Nuoroda: Pirkimas # 268981 : 1 JURBARKO MIESTO VANDENVIETĖS VANDENS GERINIMO ĮRENGINIŲ PROJEKTAVIMAS, ĮRANGOS IR DARBU PIRKIMAS

Tema: Atsakymai į klausimus

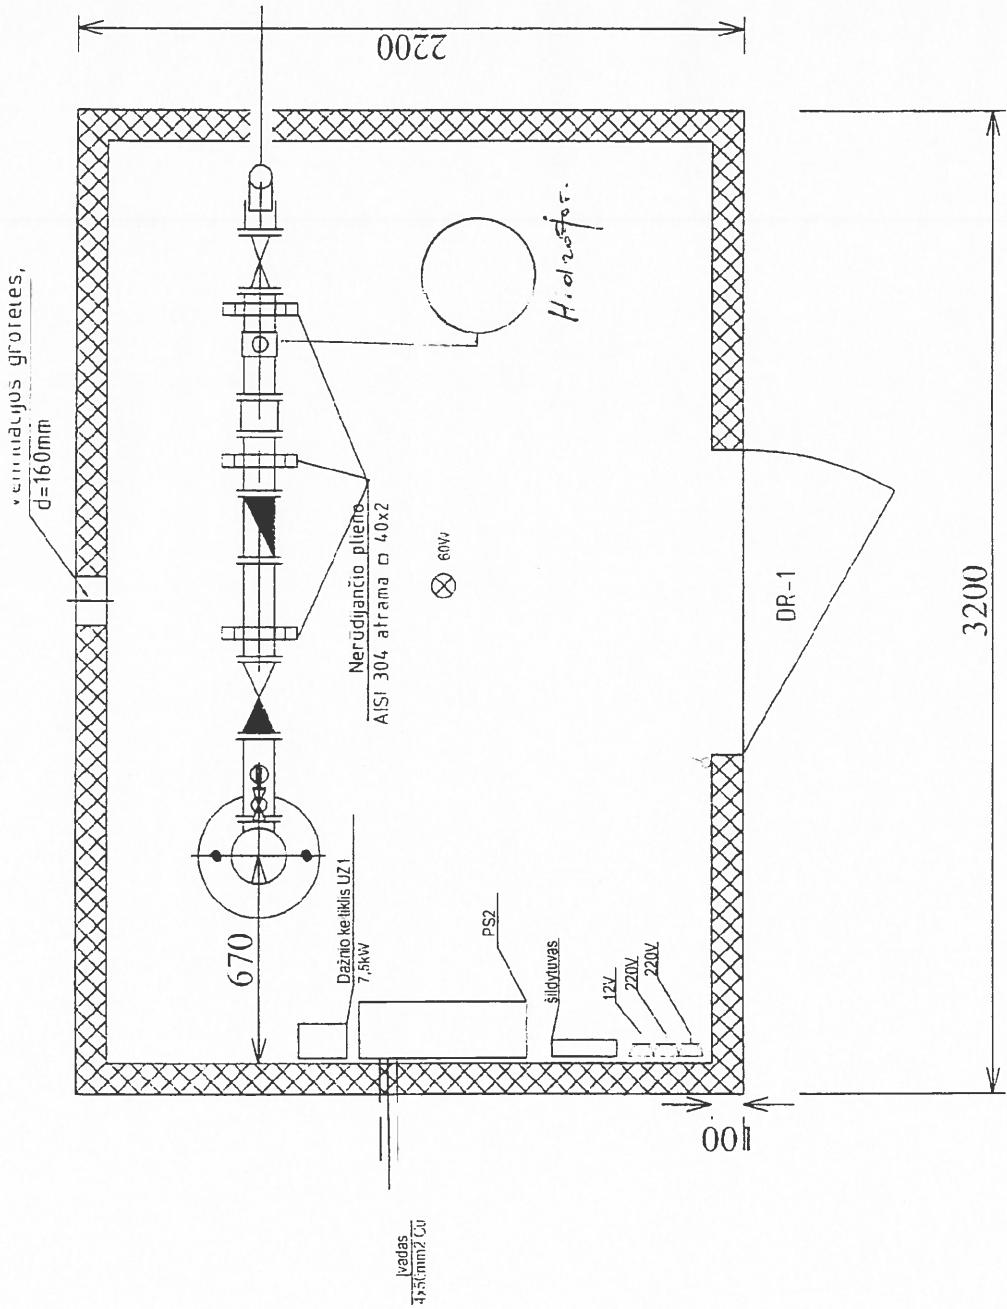
- 1.Prašome paaiškinti, ar VGĮ valdymą reikės integrnuoti į esamą SCADA, ar skaičiuoti naują kompiuterį su visomis naujomis SCADA licenzijomis.

VGĮ valdymą reikės integrnuoti į esamą SCADA.
